**Hydrogeologisch-hydrologische und bodenkundliche
Untersuchung, Planung und Beratung
Gutachterliche Bewertung des B-Plans "Kurbad"**

**2.Bericht:
Ergebnisse des GwMonitorings 08/2019-08/2020
Bewertung der Feuchtgebiete/Quellen**

**Stadtverwaltung Königstein
Burgweg 5
61462 Königstein im Taunus**

Gutachterliche Bewertung des B-Plans "Kurbad"
Übereinanderprojektion der Pläne "Städtebauliches Gestaltungskonzept" und "Bestandsplan zum Umweltbericht"
 Maßstab 1:750

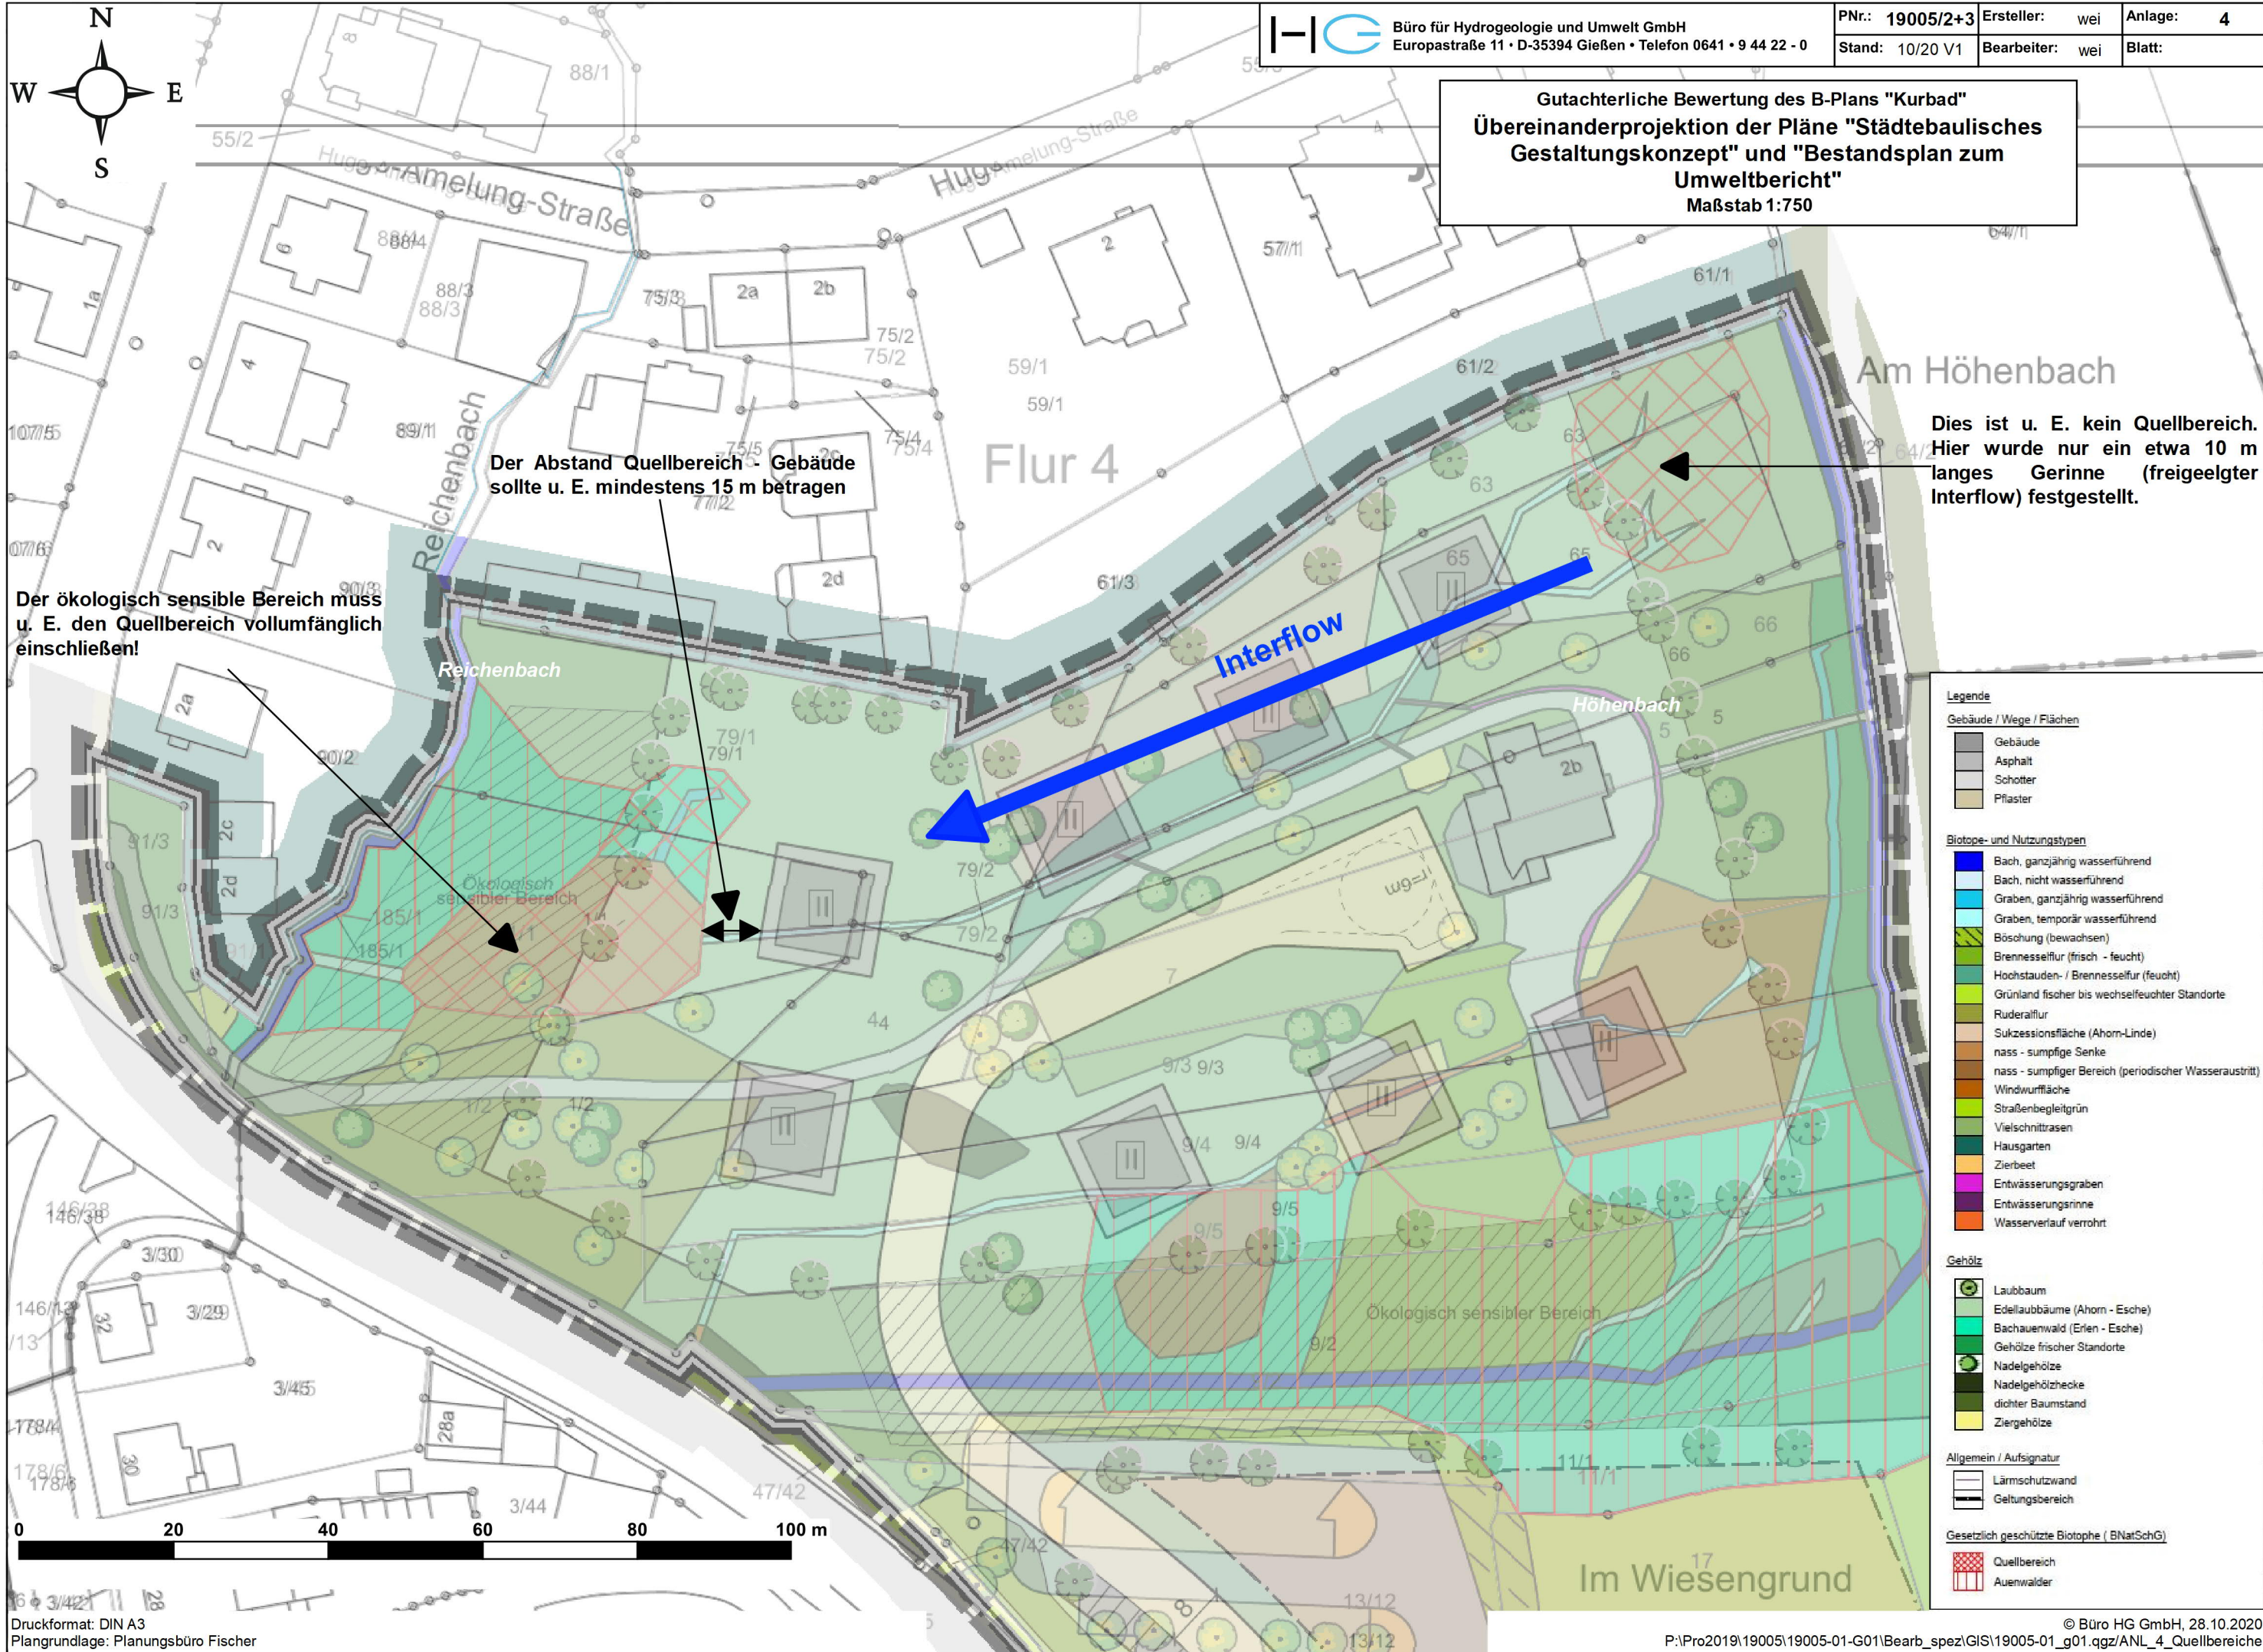
Eines der geplanten Gebäude weist nach vorliegendem Planungsstand einen Abstand zum westlichen Quellbereich von etwa 8 m auf. U. E. ist dieser Abstand zu gering, er sollte zum Schutz des Quellbereiches mindestens 15 m betragen.

Die im Plan „Städtebauliches Gestaltungskonzept“ /2/ des Planungsbüros Fischer dargestellte ökologisch sensible Bereich an der nordwestlichen Grenze des B-Plans ist u. E. zu klein. Er sollte nach Osten erweitert werden und den westlichen Quellbereich vollumfänglich beinhalten.

Der Abstand Quellbereich - Gebäude sollte u. E. mindestens 15 m betragen

Der ökologisch sensible Bereich muss u. E. den Quellbereich vollumfänglich einschließen!

Dies ist u. E. kein Quellbereich. Hier wurde nur ein etwa 10 m langes Gerinne (freigelegter Interflow) festgestellt.
